浜岡 3 号炉－IASCC－3

タイトル	上部格子板（グリッドプレートを含む）について，過去の損傷事例と原因について
説明	<p>海外プラントでの損傷事例として，米国のオイスタークリーク発電所（BWR/2），ナインマイルポイント発電所 1 号機（BWR/2）にて，上部格子板の格子ビームにき裂が確認されている。原因は，中性子照射量が多い上部格子板ビーム（SUS304 材）にて照射誘起型応力腐食割れ（IASCC）が発生したと推定されている。</p> <p>なお，平成 26 年度において，上部格子板のグリッドプレートの中央部，中間部，最外周部の目視点検の結果，異常は認められていない（浜岡 3 号炉－IASCC－7 参照）。</p> <p style="text-align: right;">以 上</p>

浜岡3号炉—コンクリート鉄骨—11 Rev.1

タイトル	膨張率の測定時期，方法，位置及び結果について																													
説明	<p>1. 建設後のコア供試体を用いた膨張率試験</p> <p>膨張率の測定について，測定時期，測定方法，測定位置及び測定結果は以下のとおりです。</p> <p>1. 1 測定時期及び測定位置</p> <p>膨張率の測定時期及び膨張率の測定に用いるコア供試体の採取位置を表 11-1 に，コア供試体の採取位置の詳細を添付資料 11-1 に示します。</p> <p>なお，構築物についてはコア供試体採取による評価対象構造物への影響を及ぼさない観点から，同等の材料・環境条件にある安全重要度の低い設備，又は既に供用を終了している設備を対象に調査を実施しています。</p> <p style="text-align: center;">表 11-1 膨張率の測定時期とコア供試体採取位置</p>

上部格子板 点検範囲

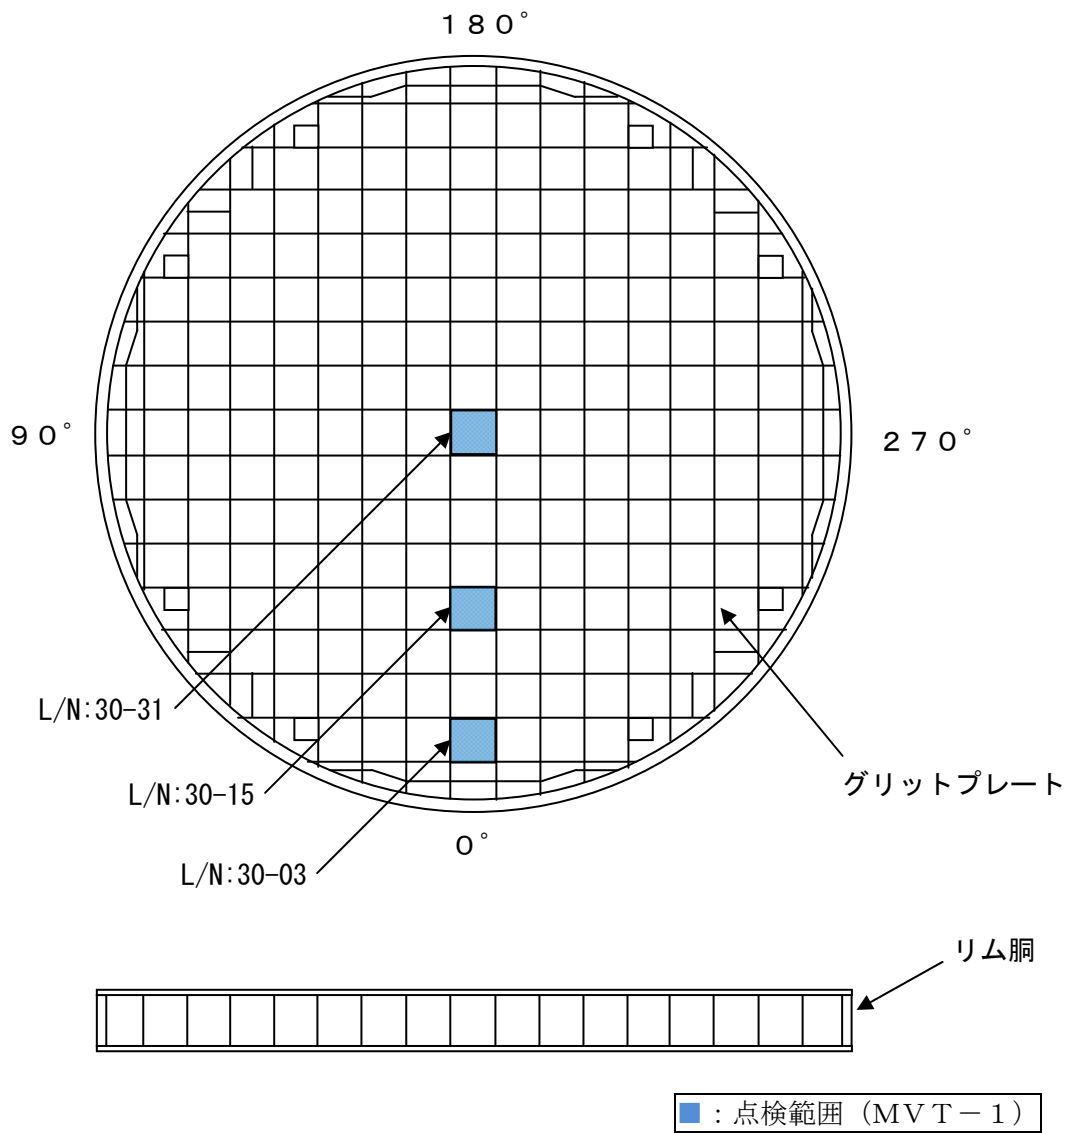
タイトル	H26 年度の上部格子板のグリッドプレートの点検実績について
説明	<p>H26 年度の上部格子板のグリッドプレートの点検実績は以下の通り。</p> <p>1. 点検方法</p> <p>目視点検 (MVT-1)</p> <p>2. 点検範囲</p> <p>L/N: 30-31 L/N: 30-15 L/N: 30-03</p> <p>添付資料 7-1 参照</p> <p>3. 点検結果</p> <p>異常なし</p> <p>4. 添付資料</p> <p>添付資料 7-1 上部格子板 点検範囲</p> <p style="text-align: right;">以 上</p>

図 15-1 評価対象部位の選定フロー

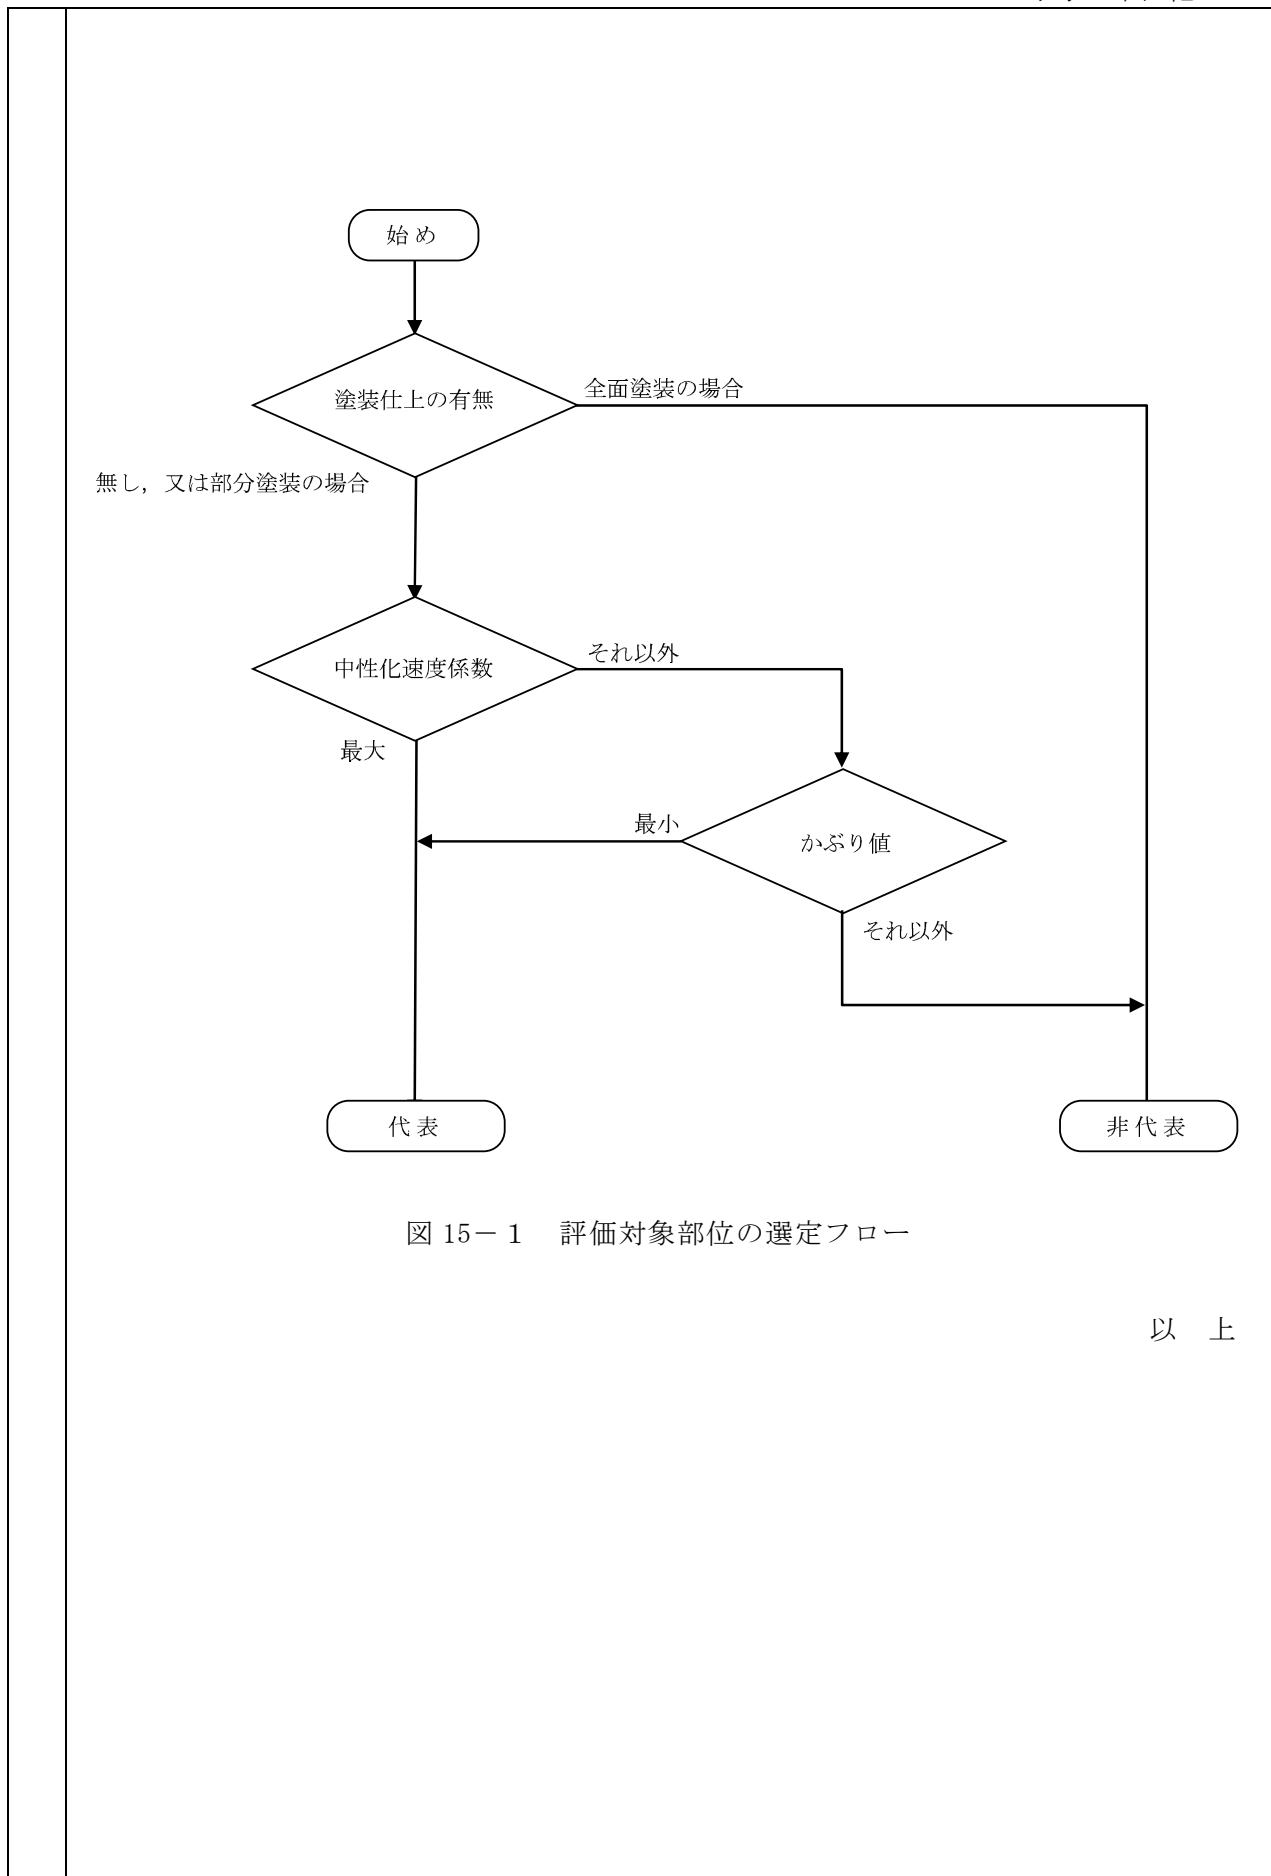
タイトル	中性化の評価対象部位及び評価点を抽出した過程について
説明	<p>中性化の評価対象部位及び評価点を抽出した過程は以下のとおりです。</p> <p>1. 中性化の評価対象部位</p> <p>中性化の評価では、図 15-1 に示すフローに従い評価対象部位を選定しています。</p> <p>建物では、塗装仕上ががなく、中性化速度係数が最大となる評価対象部位として、原子炉建屋、タービン建屋、補助建屋及び廃棄物減容処理装置建屋（第2建屋）の内壁を選定し、鉄筋のかぶり値が最小となる評価対象部位として、廃棄物減容処理装置建屋（第1建屋）を選定しています。</p> <p>構築物では、塗装仕上ががなく、中性化速度係数が最大となる評価対象部位として、軽油タンク基礎を選定し、鉄筋のかぶり値が最小となる評価対象部位として、原子炉機器冷却海水配管ダクトを選定しています。</p> <p>2. 中性化の評価点</p> <p>建物については、各建屋で中性化深さが最大となった測定点を評価点としています。</p> <p>構築物のうち、軽油タンク基礎については、軽油タンクを直接支持し、外力の作用を常時受けているスラブを評価点としています。また、原子炉機器冷却海水配管ダクトについては、内部が空間的につながっており、どの部位でも同じ環境下にあると想定されるため、コンクリートの配筋状況や表面状態等を考慮して、内壁を評価点としています。</p>
